- Anexo 1 Primer Entrega Instalacion Manitas
- Anexo 2 Solicitud Servicios de vigilacia y aseso Manitas
- Anexo 3 Informe visitas tecnicas contratista
- Anexo 4 Solicitud PF adecuaciones y envio manuales de ducto e instalaciones

Anexo 34 Informe parcial de supervision contrato 8001

De acuerdo lo revisado en la visita realizada por el departamento de Servicio técnico a las siguientes locaciones de la secretaría de integración social de Bogotá:

CDC Julio Cesar Usme. Barrio Virrey:

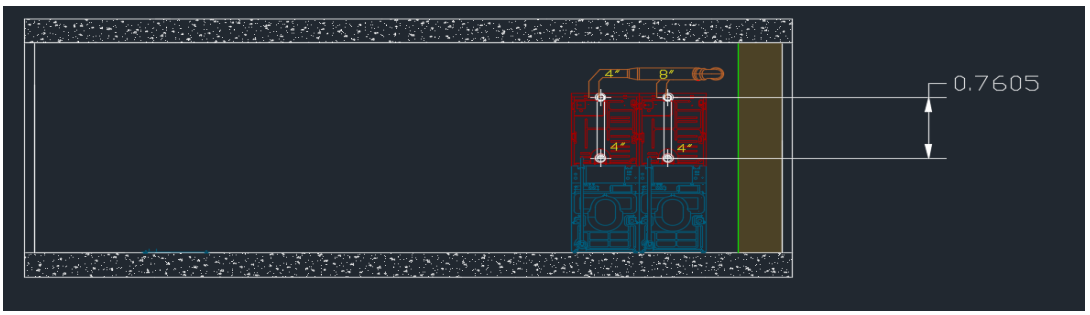
De acuerdo a la visita realizada por parte del departamento técnico, se observa que actualmente se manejan equipos caseros y no de tipo torre. Es necesario mover los puntos de gas para que queden junto a los puntos hidráulicos y eléctricos. Cada punto hidráulico debe tener 2 salidas. Cada equipo requiere de 2 conexiones de agua fría.

Por último, es necesario instalar un ducto de extracción para cada equipo. Es necesario que este ducto sea rígido en 4” de diámetro interno y no tenga una longitud superior a 8 metros lineales.

Se anexa un modelo de ducto individual por equipo.

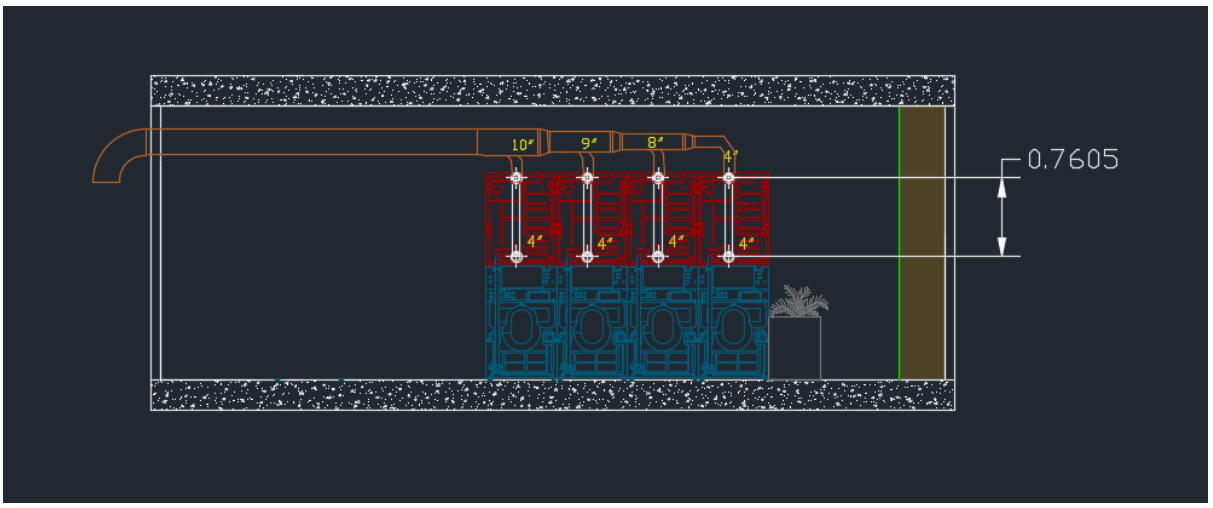
En caso que sea necesario unir los 2 ductos de extracción, será necesario ampliar el diámetro interno del ducto a 8 pulgadas de diámetro interno. Se muestra en un modelo.

Es importante acotar que la extracción de ductos debe salir fuera del cuarto de lavandería hacia el aire libre. El ducto no viene incluido con el equipo.

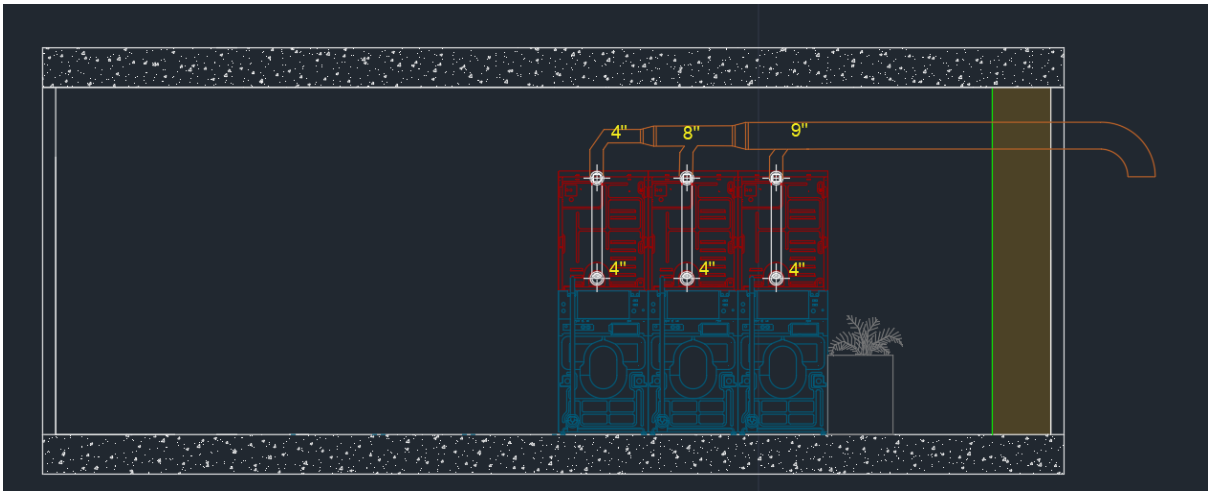
De acuerdo a la visita técnica realizada. Se deben modificar los siguientes aspectos:

Cada punto hidráulico debe tener 2 salidas. Cada equipo requiere de 2 conexiones de agua fría.

El ducto de extracción se debe modificar tomando en cuenta el siguiente modelo:

Es importante que el ducto salga al aire libre.

Planteamiento de extracción CDC TIMIZA (recomendado).

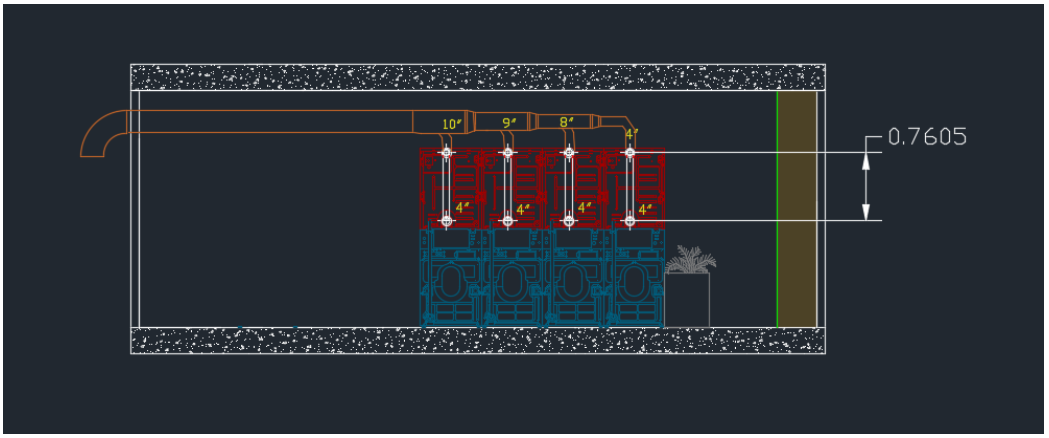
Se observa que es necesario modificar el ducto de extracción aumentando su diámetro progresivamente a medida que se acoplan los equipos. Se anexa planteamiento de extracción.

Es necesario garantizar una presión de 25mbar en cada punto de secado. Puede ser utilizando 1 regulador de gas de segunda etapa general o 1 regulador de segunda etapa por equipo.
